工程指示 / 要求簡箋(E.I.)

工程指示編號：EI/ 9863 /18 修改版次：A  
 工程編號：J836 工程名稱：日出康城7期(平台)  
 工程項目：WW4(N-RH) 九字框加工修改  
 收件人：生統 發件人：Joe Chan 日期：20/11/2018

## 單片玻璃九字料組框鋁角加工方案

名稱	鋁角加工圖	制圖	黃漢卿	2018.10.6	修改			
材料	50x50x5mm鋁角	復核	王禮秋	2018.10.6	日期			
顏色	MILL	批准			圖號	ZZ-FJ1

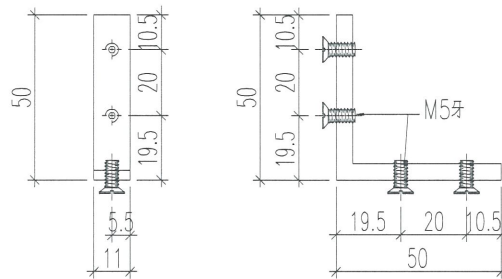
內容：修改單片玻璃九字框鋁碼，由飛機碼  
 改為 50x50x5 mm 鋁角。  
 請依附件資料加工。

已含0.5mm搶位
